Ruimtelijke onderbouwing wijzigingen zonnepark Kanaaldijk-Zuid Heino II (West)

PowerField

Datum: september 2024

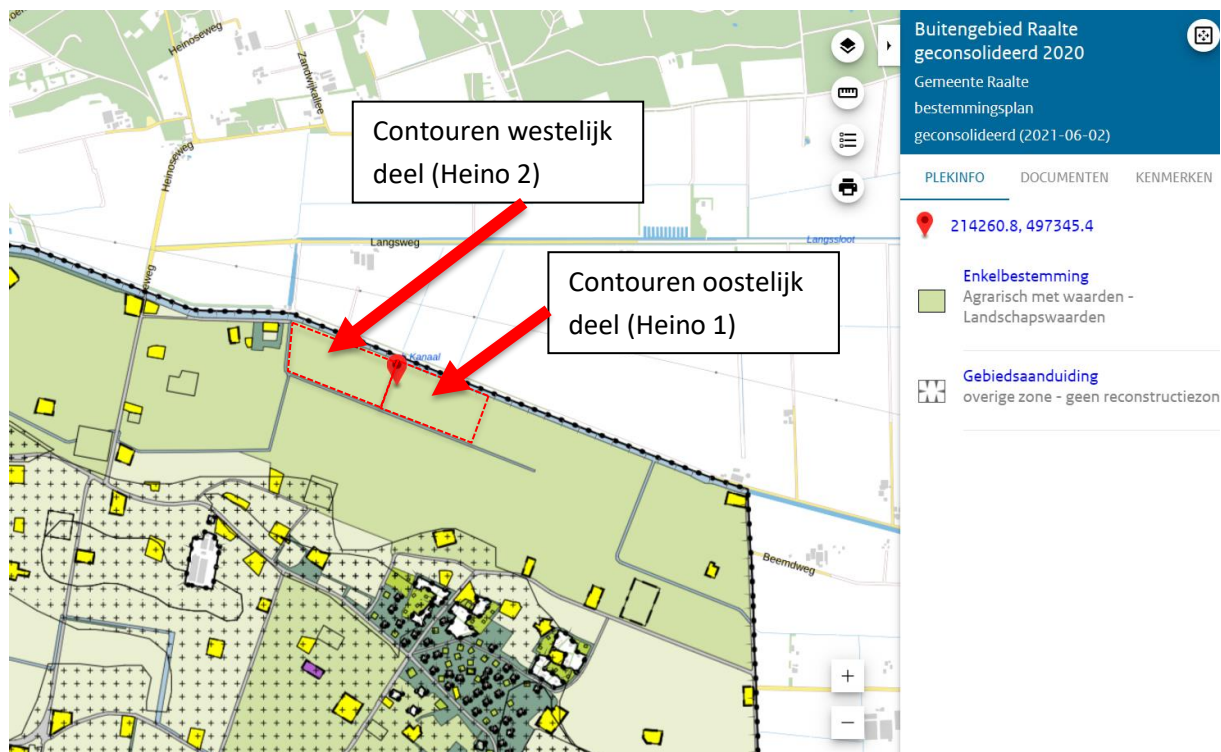
- In het dwarsprofiel uit het ontwerp van 2020 was een breedte van 2,5 meter tussen de zonnepanelen opgenomen. Dit hoort 1,5 meter te zijn. De afstand van 1,5 meter was wel correct in de technische tekening van 2020 opgenomen. Om dit te herstellen is in het aangepaste dwarsprofiel 1,5 meter opgenomen.
- In het dwarsprofiel uit het ontwerp van 2020 was een hoogte van de zonnepanelen van 2 meter opgenomen. Dit hoort 1,8 meter te zijn. De hoogte van 1,8 meter was wel correct in de tekst van het inrichtingsplan van 2020 opgenomen. Om dit te herstellen is in het aangepaste dwarsprofiel 1,8 meter opgenomen.
- Onder het hekwerk is een vrije ruimte opgenomen van 10 centimeter. In het dwarsprofiel uit het ontwerp van 2020 lijkt dit meer dan 10 centimeter te zijn. Om dit te herstellen is in het

aangepaste dwarsprofiel 10 centimeter opgenomen. Ook leek het hek lager dan 2 meter, om die reden is de bovenkant van het hekwerk in het dwarsprofiel op 2 meter getekend.

- De onderkant van de zonnepanelen bevindt zich op 60 centimeter van de grond. In het dwarsprofiel uit het ontwerp van 2020 lijkt dit minder hoog te zijn. Om dit te herstellen is in het aangepaste dwarsprofiel de onderkant van de zonnepanelen op 60 centimeter ingetekend. Daarnaast is in de reacties op het aangepaste plan aangegeven dat deze 60 centimeter niet was opgenomen. Dit is alsnog gedaan.

- De eigendomsgrens was niet goed weergegeven in de dwarsprofielen uit het ontwerp van 2020. In doorsnede A was aangegeven dat deze zich op de grens van de beschermingszone van het waterschap bevindt. In werkelijkheid is de strook in eigendom van het waterschap minder breed. Op de locatie van doorsnede A betreft dit 2,1 meter. De daadwerkelijke breedte fluctueert omdat de kadastrale grens niet overal exact gelijkloopt. De kadastrale grens is in het aangepaste dwarsprofiel op de juiste plek opgenomen.

Deze omissies zijn in de dwarsprofielen in het inrichtingsplan aangepast. Tenslotte zijn, om een en ander verder te verduidelijken, enkele extra dwarsprofielen toegevoegd aan het inrichtingsplan.
